## 改善箇所説明図

### 改善の内容

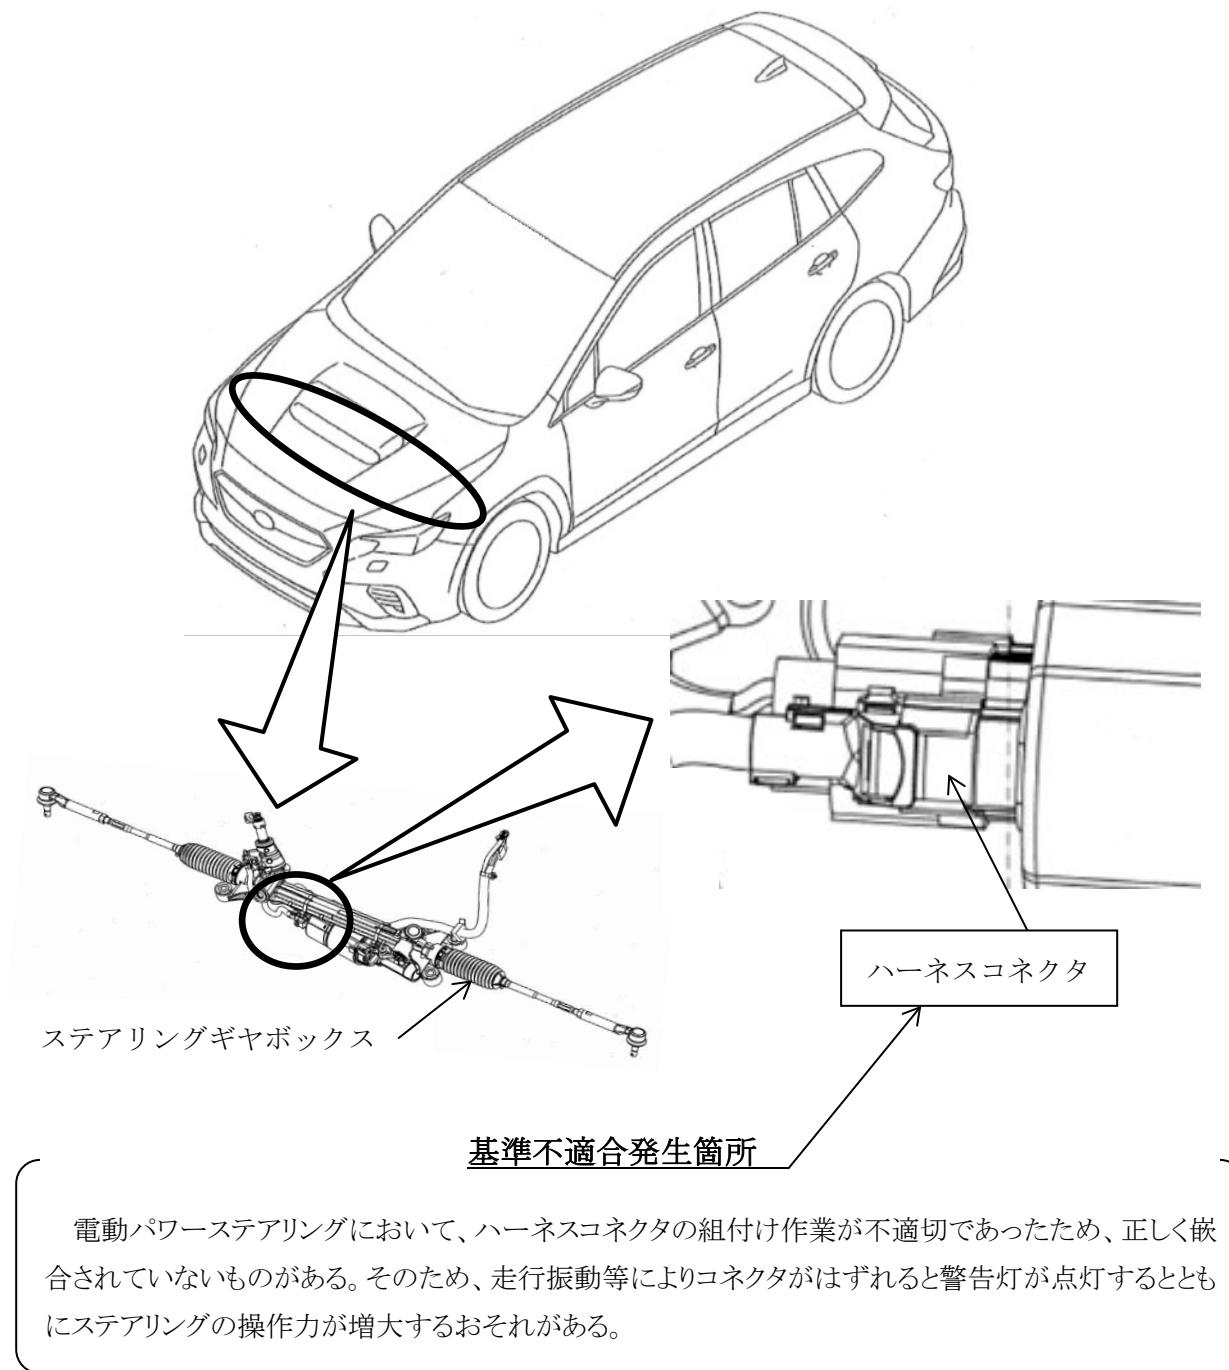
全車両、コネクタが正しく嵌合されているか点検する。正しく嵌合されていない車両はステアリングギヤボックスを新品に交換する。

識別: 打刻車台番号の末尾『右』に黄色ペイントを塗布する。
